Zum Gutachten von Prof. Dr. W. Lambert (Stuttgart) über die Vorschläge zu unterirdischen Schnellstrassenbahnen in Zürich

Von K. Fiedler, a. Bahningenieur der Städt. Strassenbahn Zürich

Bild 2. Netzvorschlag VBZ 4a. Zahlen und Buchstaben = Linienbezeichnungen

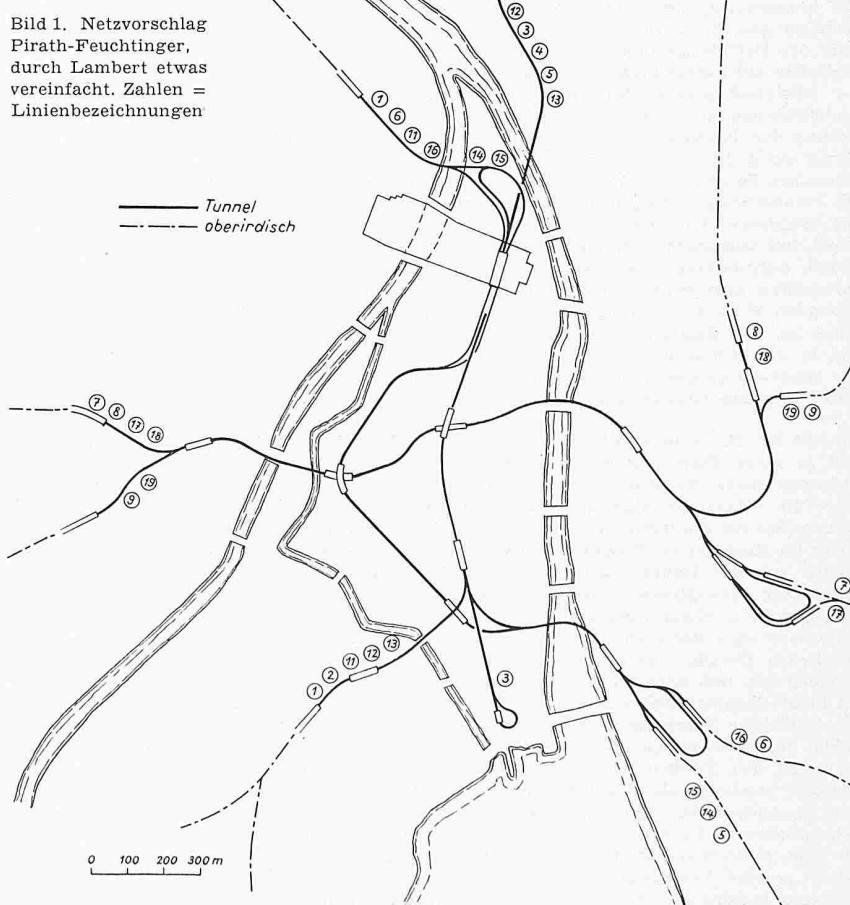
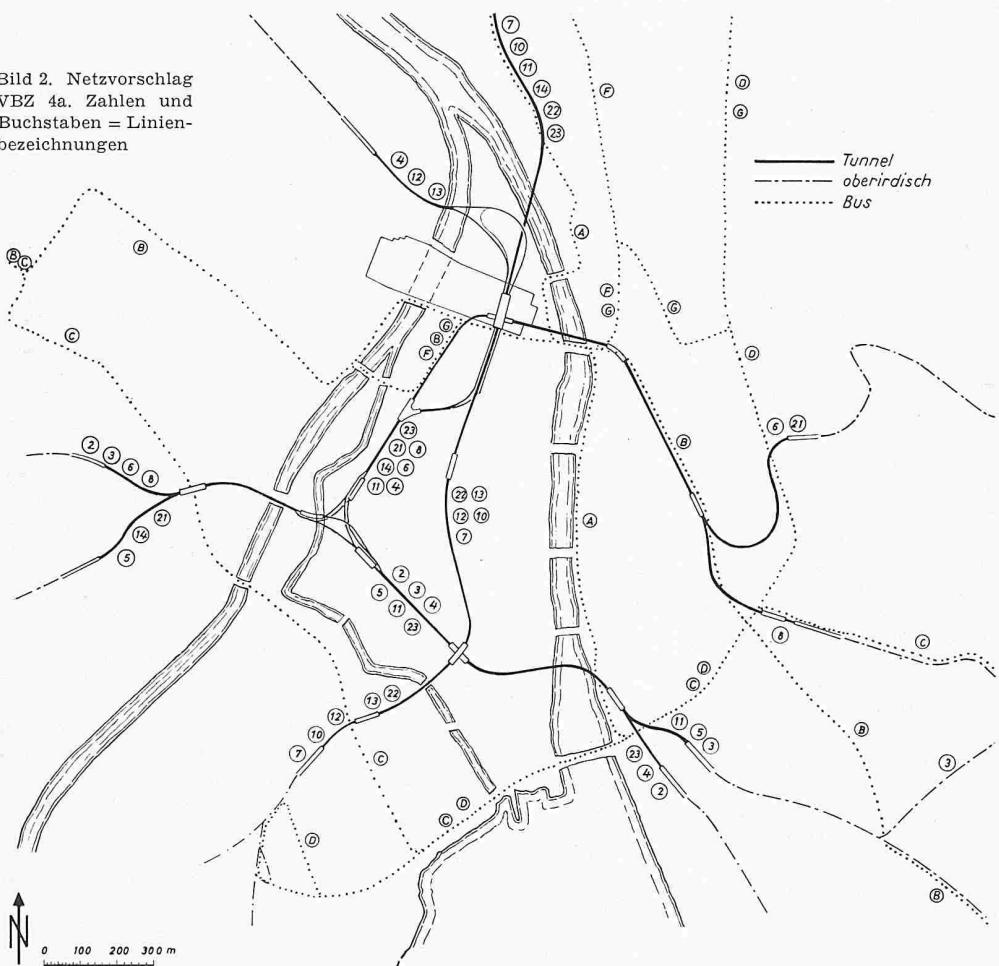
Beim Vergleichen der beiden unveränderten Netzvorschläge war sofort klar, dass das VBZ-Netz demjenigen von P/F deutlich überlegen ist, da es grundsätzlich schienengleiche Kreuzungen, die von vornherein jeden «schnellbahnartigen» Betrieb ausschliessen, vermeidet. P/F nehmen solche aber häufig hin, vermutlich, um den besonders tiefen Lagen auszuweichen. Der Gutachter hat auch bei P/F durchgehend Ueberwerfungen eingeführt und bei beiden Netzen höchstens 6 Linien je Spur zugelassen (P/F nahm 8 nach Oerlikon an) und liess den viergleisigen Ausbau der VBZ zwischen Sihlporte und deren Nachbarstationen ausser acht. Unter diesen Voraussetzungen kommt er zum Schluss, dass hinsichtlich reiner Fahrzeit (mit Stauzuschlägen in den Stationen und zur Berücksichtigung der Störungen vom Oberflächenverkehr) das Netz P/F günstiger sei als das der VBZ. Zur Hauptsache sind daran die von den VBZ vorgesehenen Verzweigungen mit verlangsamter Fahrt und höheren Stauzuschlägen schuld, die aber die bisherigen günstigen Linienführungen und die Verminderung des Umsteigens ermöglichen. Die betrieblichen Vorteile lassen sich zahlenmäßig nicht erfassen, sind aber kostenmäßig von Bedeutung und erleichtern den oft vorkommenden Massenverkehr nach bestimmten Orten. Das Platzangebot hält Lambert bei beiden Netzen für annähernd gleich unter Berücksichtigung der vorgesehenen ergänzenden Buslinien. Hier sei bemerkt, dass der grosse Stationsabstand Hauptbahnhof-Schaffhauserplatz und von dort bis Allenmoosstrasse eine sehr stark benützte Buslinie erheischt, die die Strassen des Stadt-kerns höchst unerwünscht belasten würde.

Ein Punkt verlangt noch einen besondern Hinweis. P/F sehen zwei Linien — Lambert unterdrückt eine — durch die Bahnhofstrasse bis zum Bürkliplatz mit Wendeschleife dort vor, während dieser Ast im VBZ-Netz fehlt und die wichtige Schiffsstation nur über Bellevue und mit der als Ersatz für die Linie 9 geplanten Buslinie erreichbar wäre. Der Grund dafür liegt in der Erklärung des Tiefbauamtes, dass eine Unterfahrung der Limmat in der Nähe der Quaibrücke wegen des besonders schlechten Baugrundes unmöglich sei. Nur deshalb liessen die VBZ die einzig vernünftige Tunnelführung Bahnhofstrasse — Bürkliplatz — Bellevue — Rämistrasse — Oberstrass bzw. Fluntern fallen. Diese ist aber für den guten Anschluss der Oststadt so wichtig, dass Bauschwierigkeiten nicht ausschlaggebend sein dürfen. Wenn schon ein Tunnelnetz von 12 km Länge in Erwägung gezogen wird, spielen die Mehrkosten für eine besonders schwierige Flussunterfahrung keine Rolle mehr. Anderwärts ist man solcher Hindernisse auch Herr geworden.
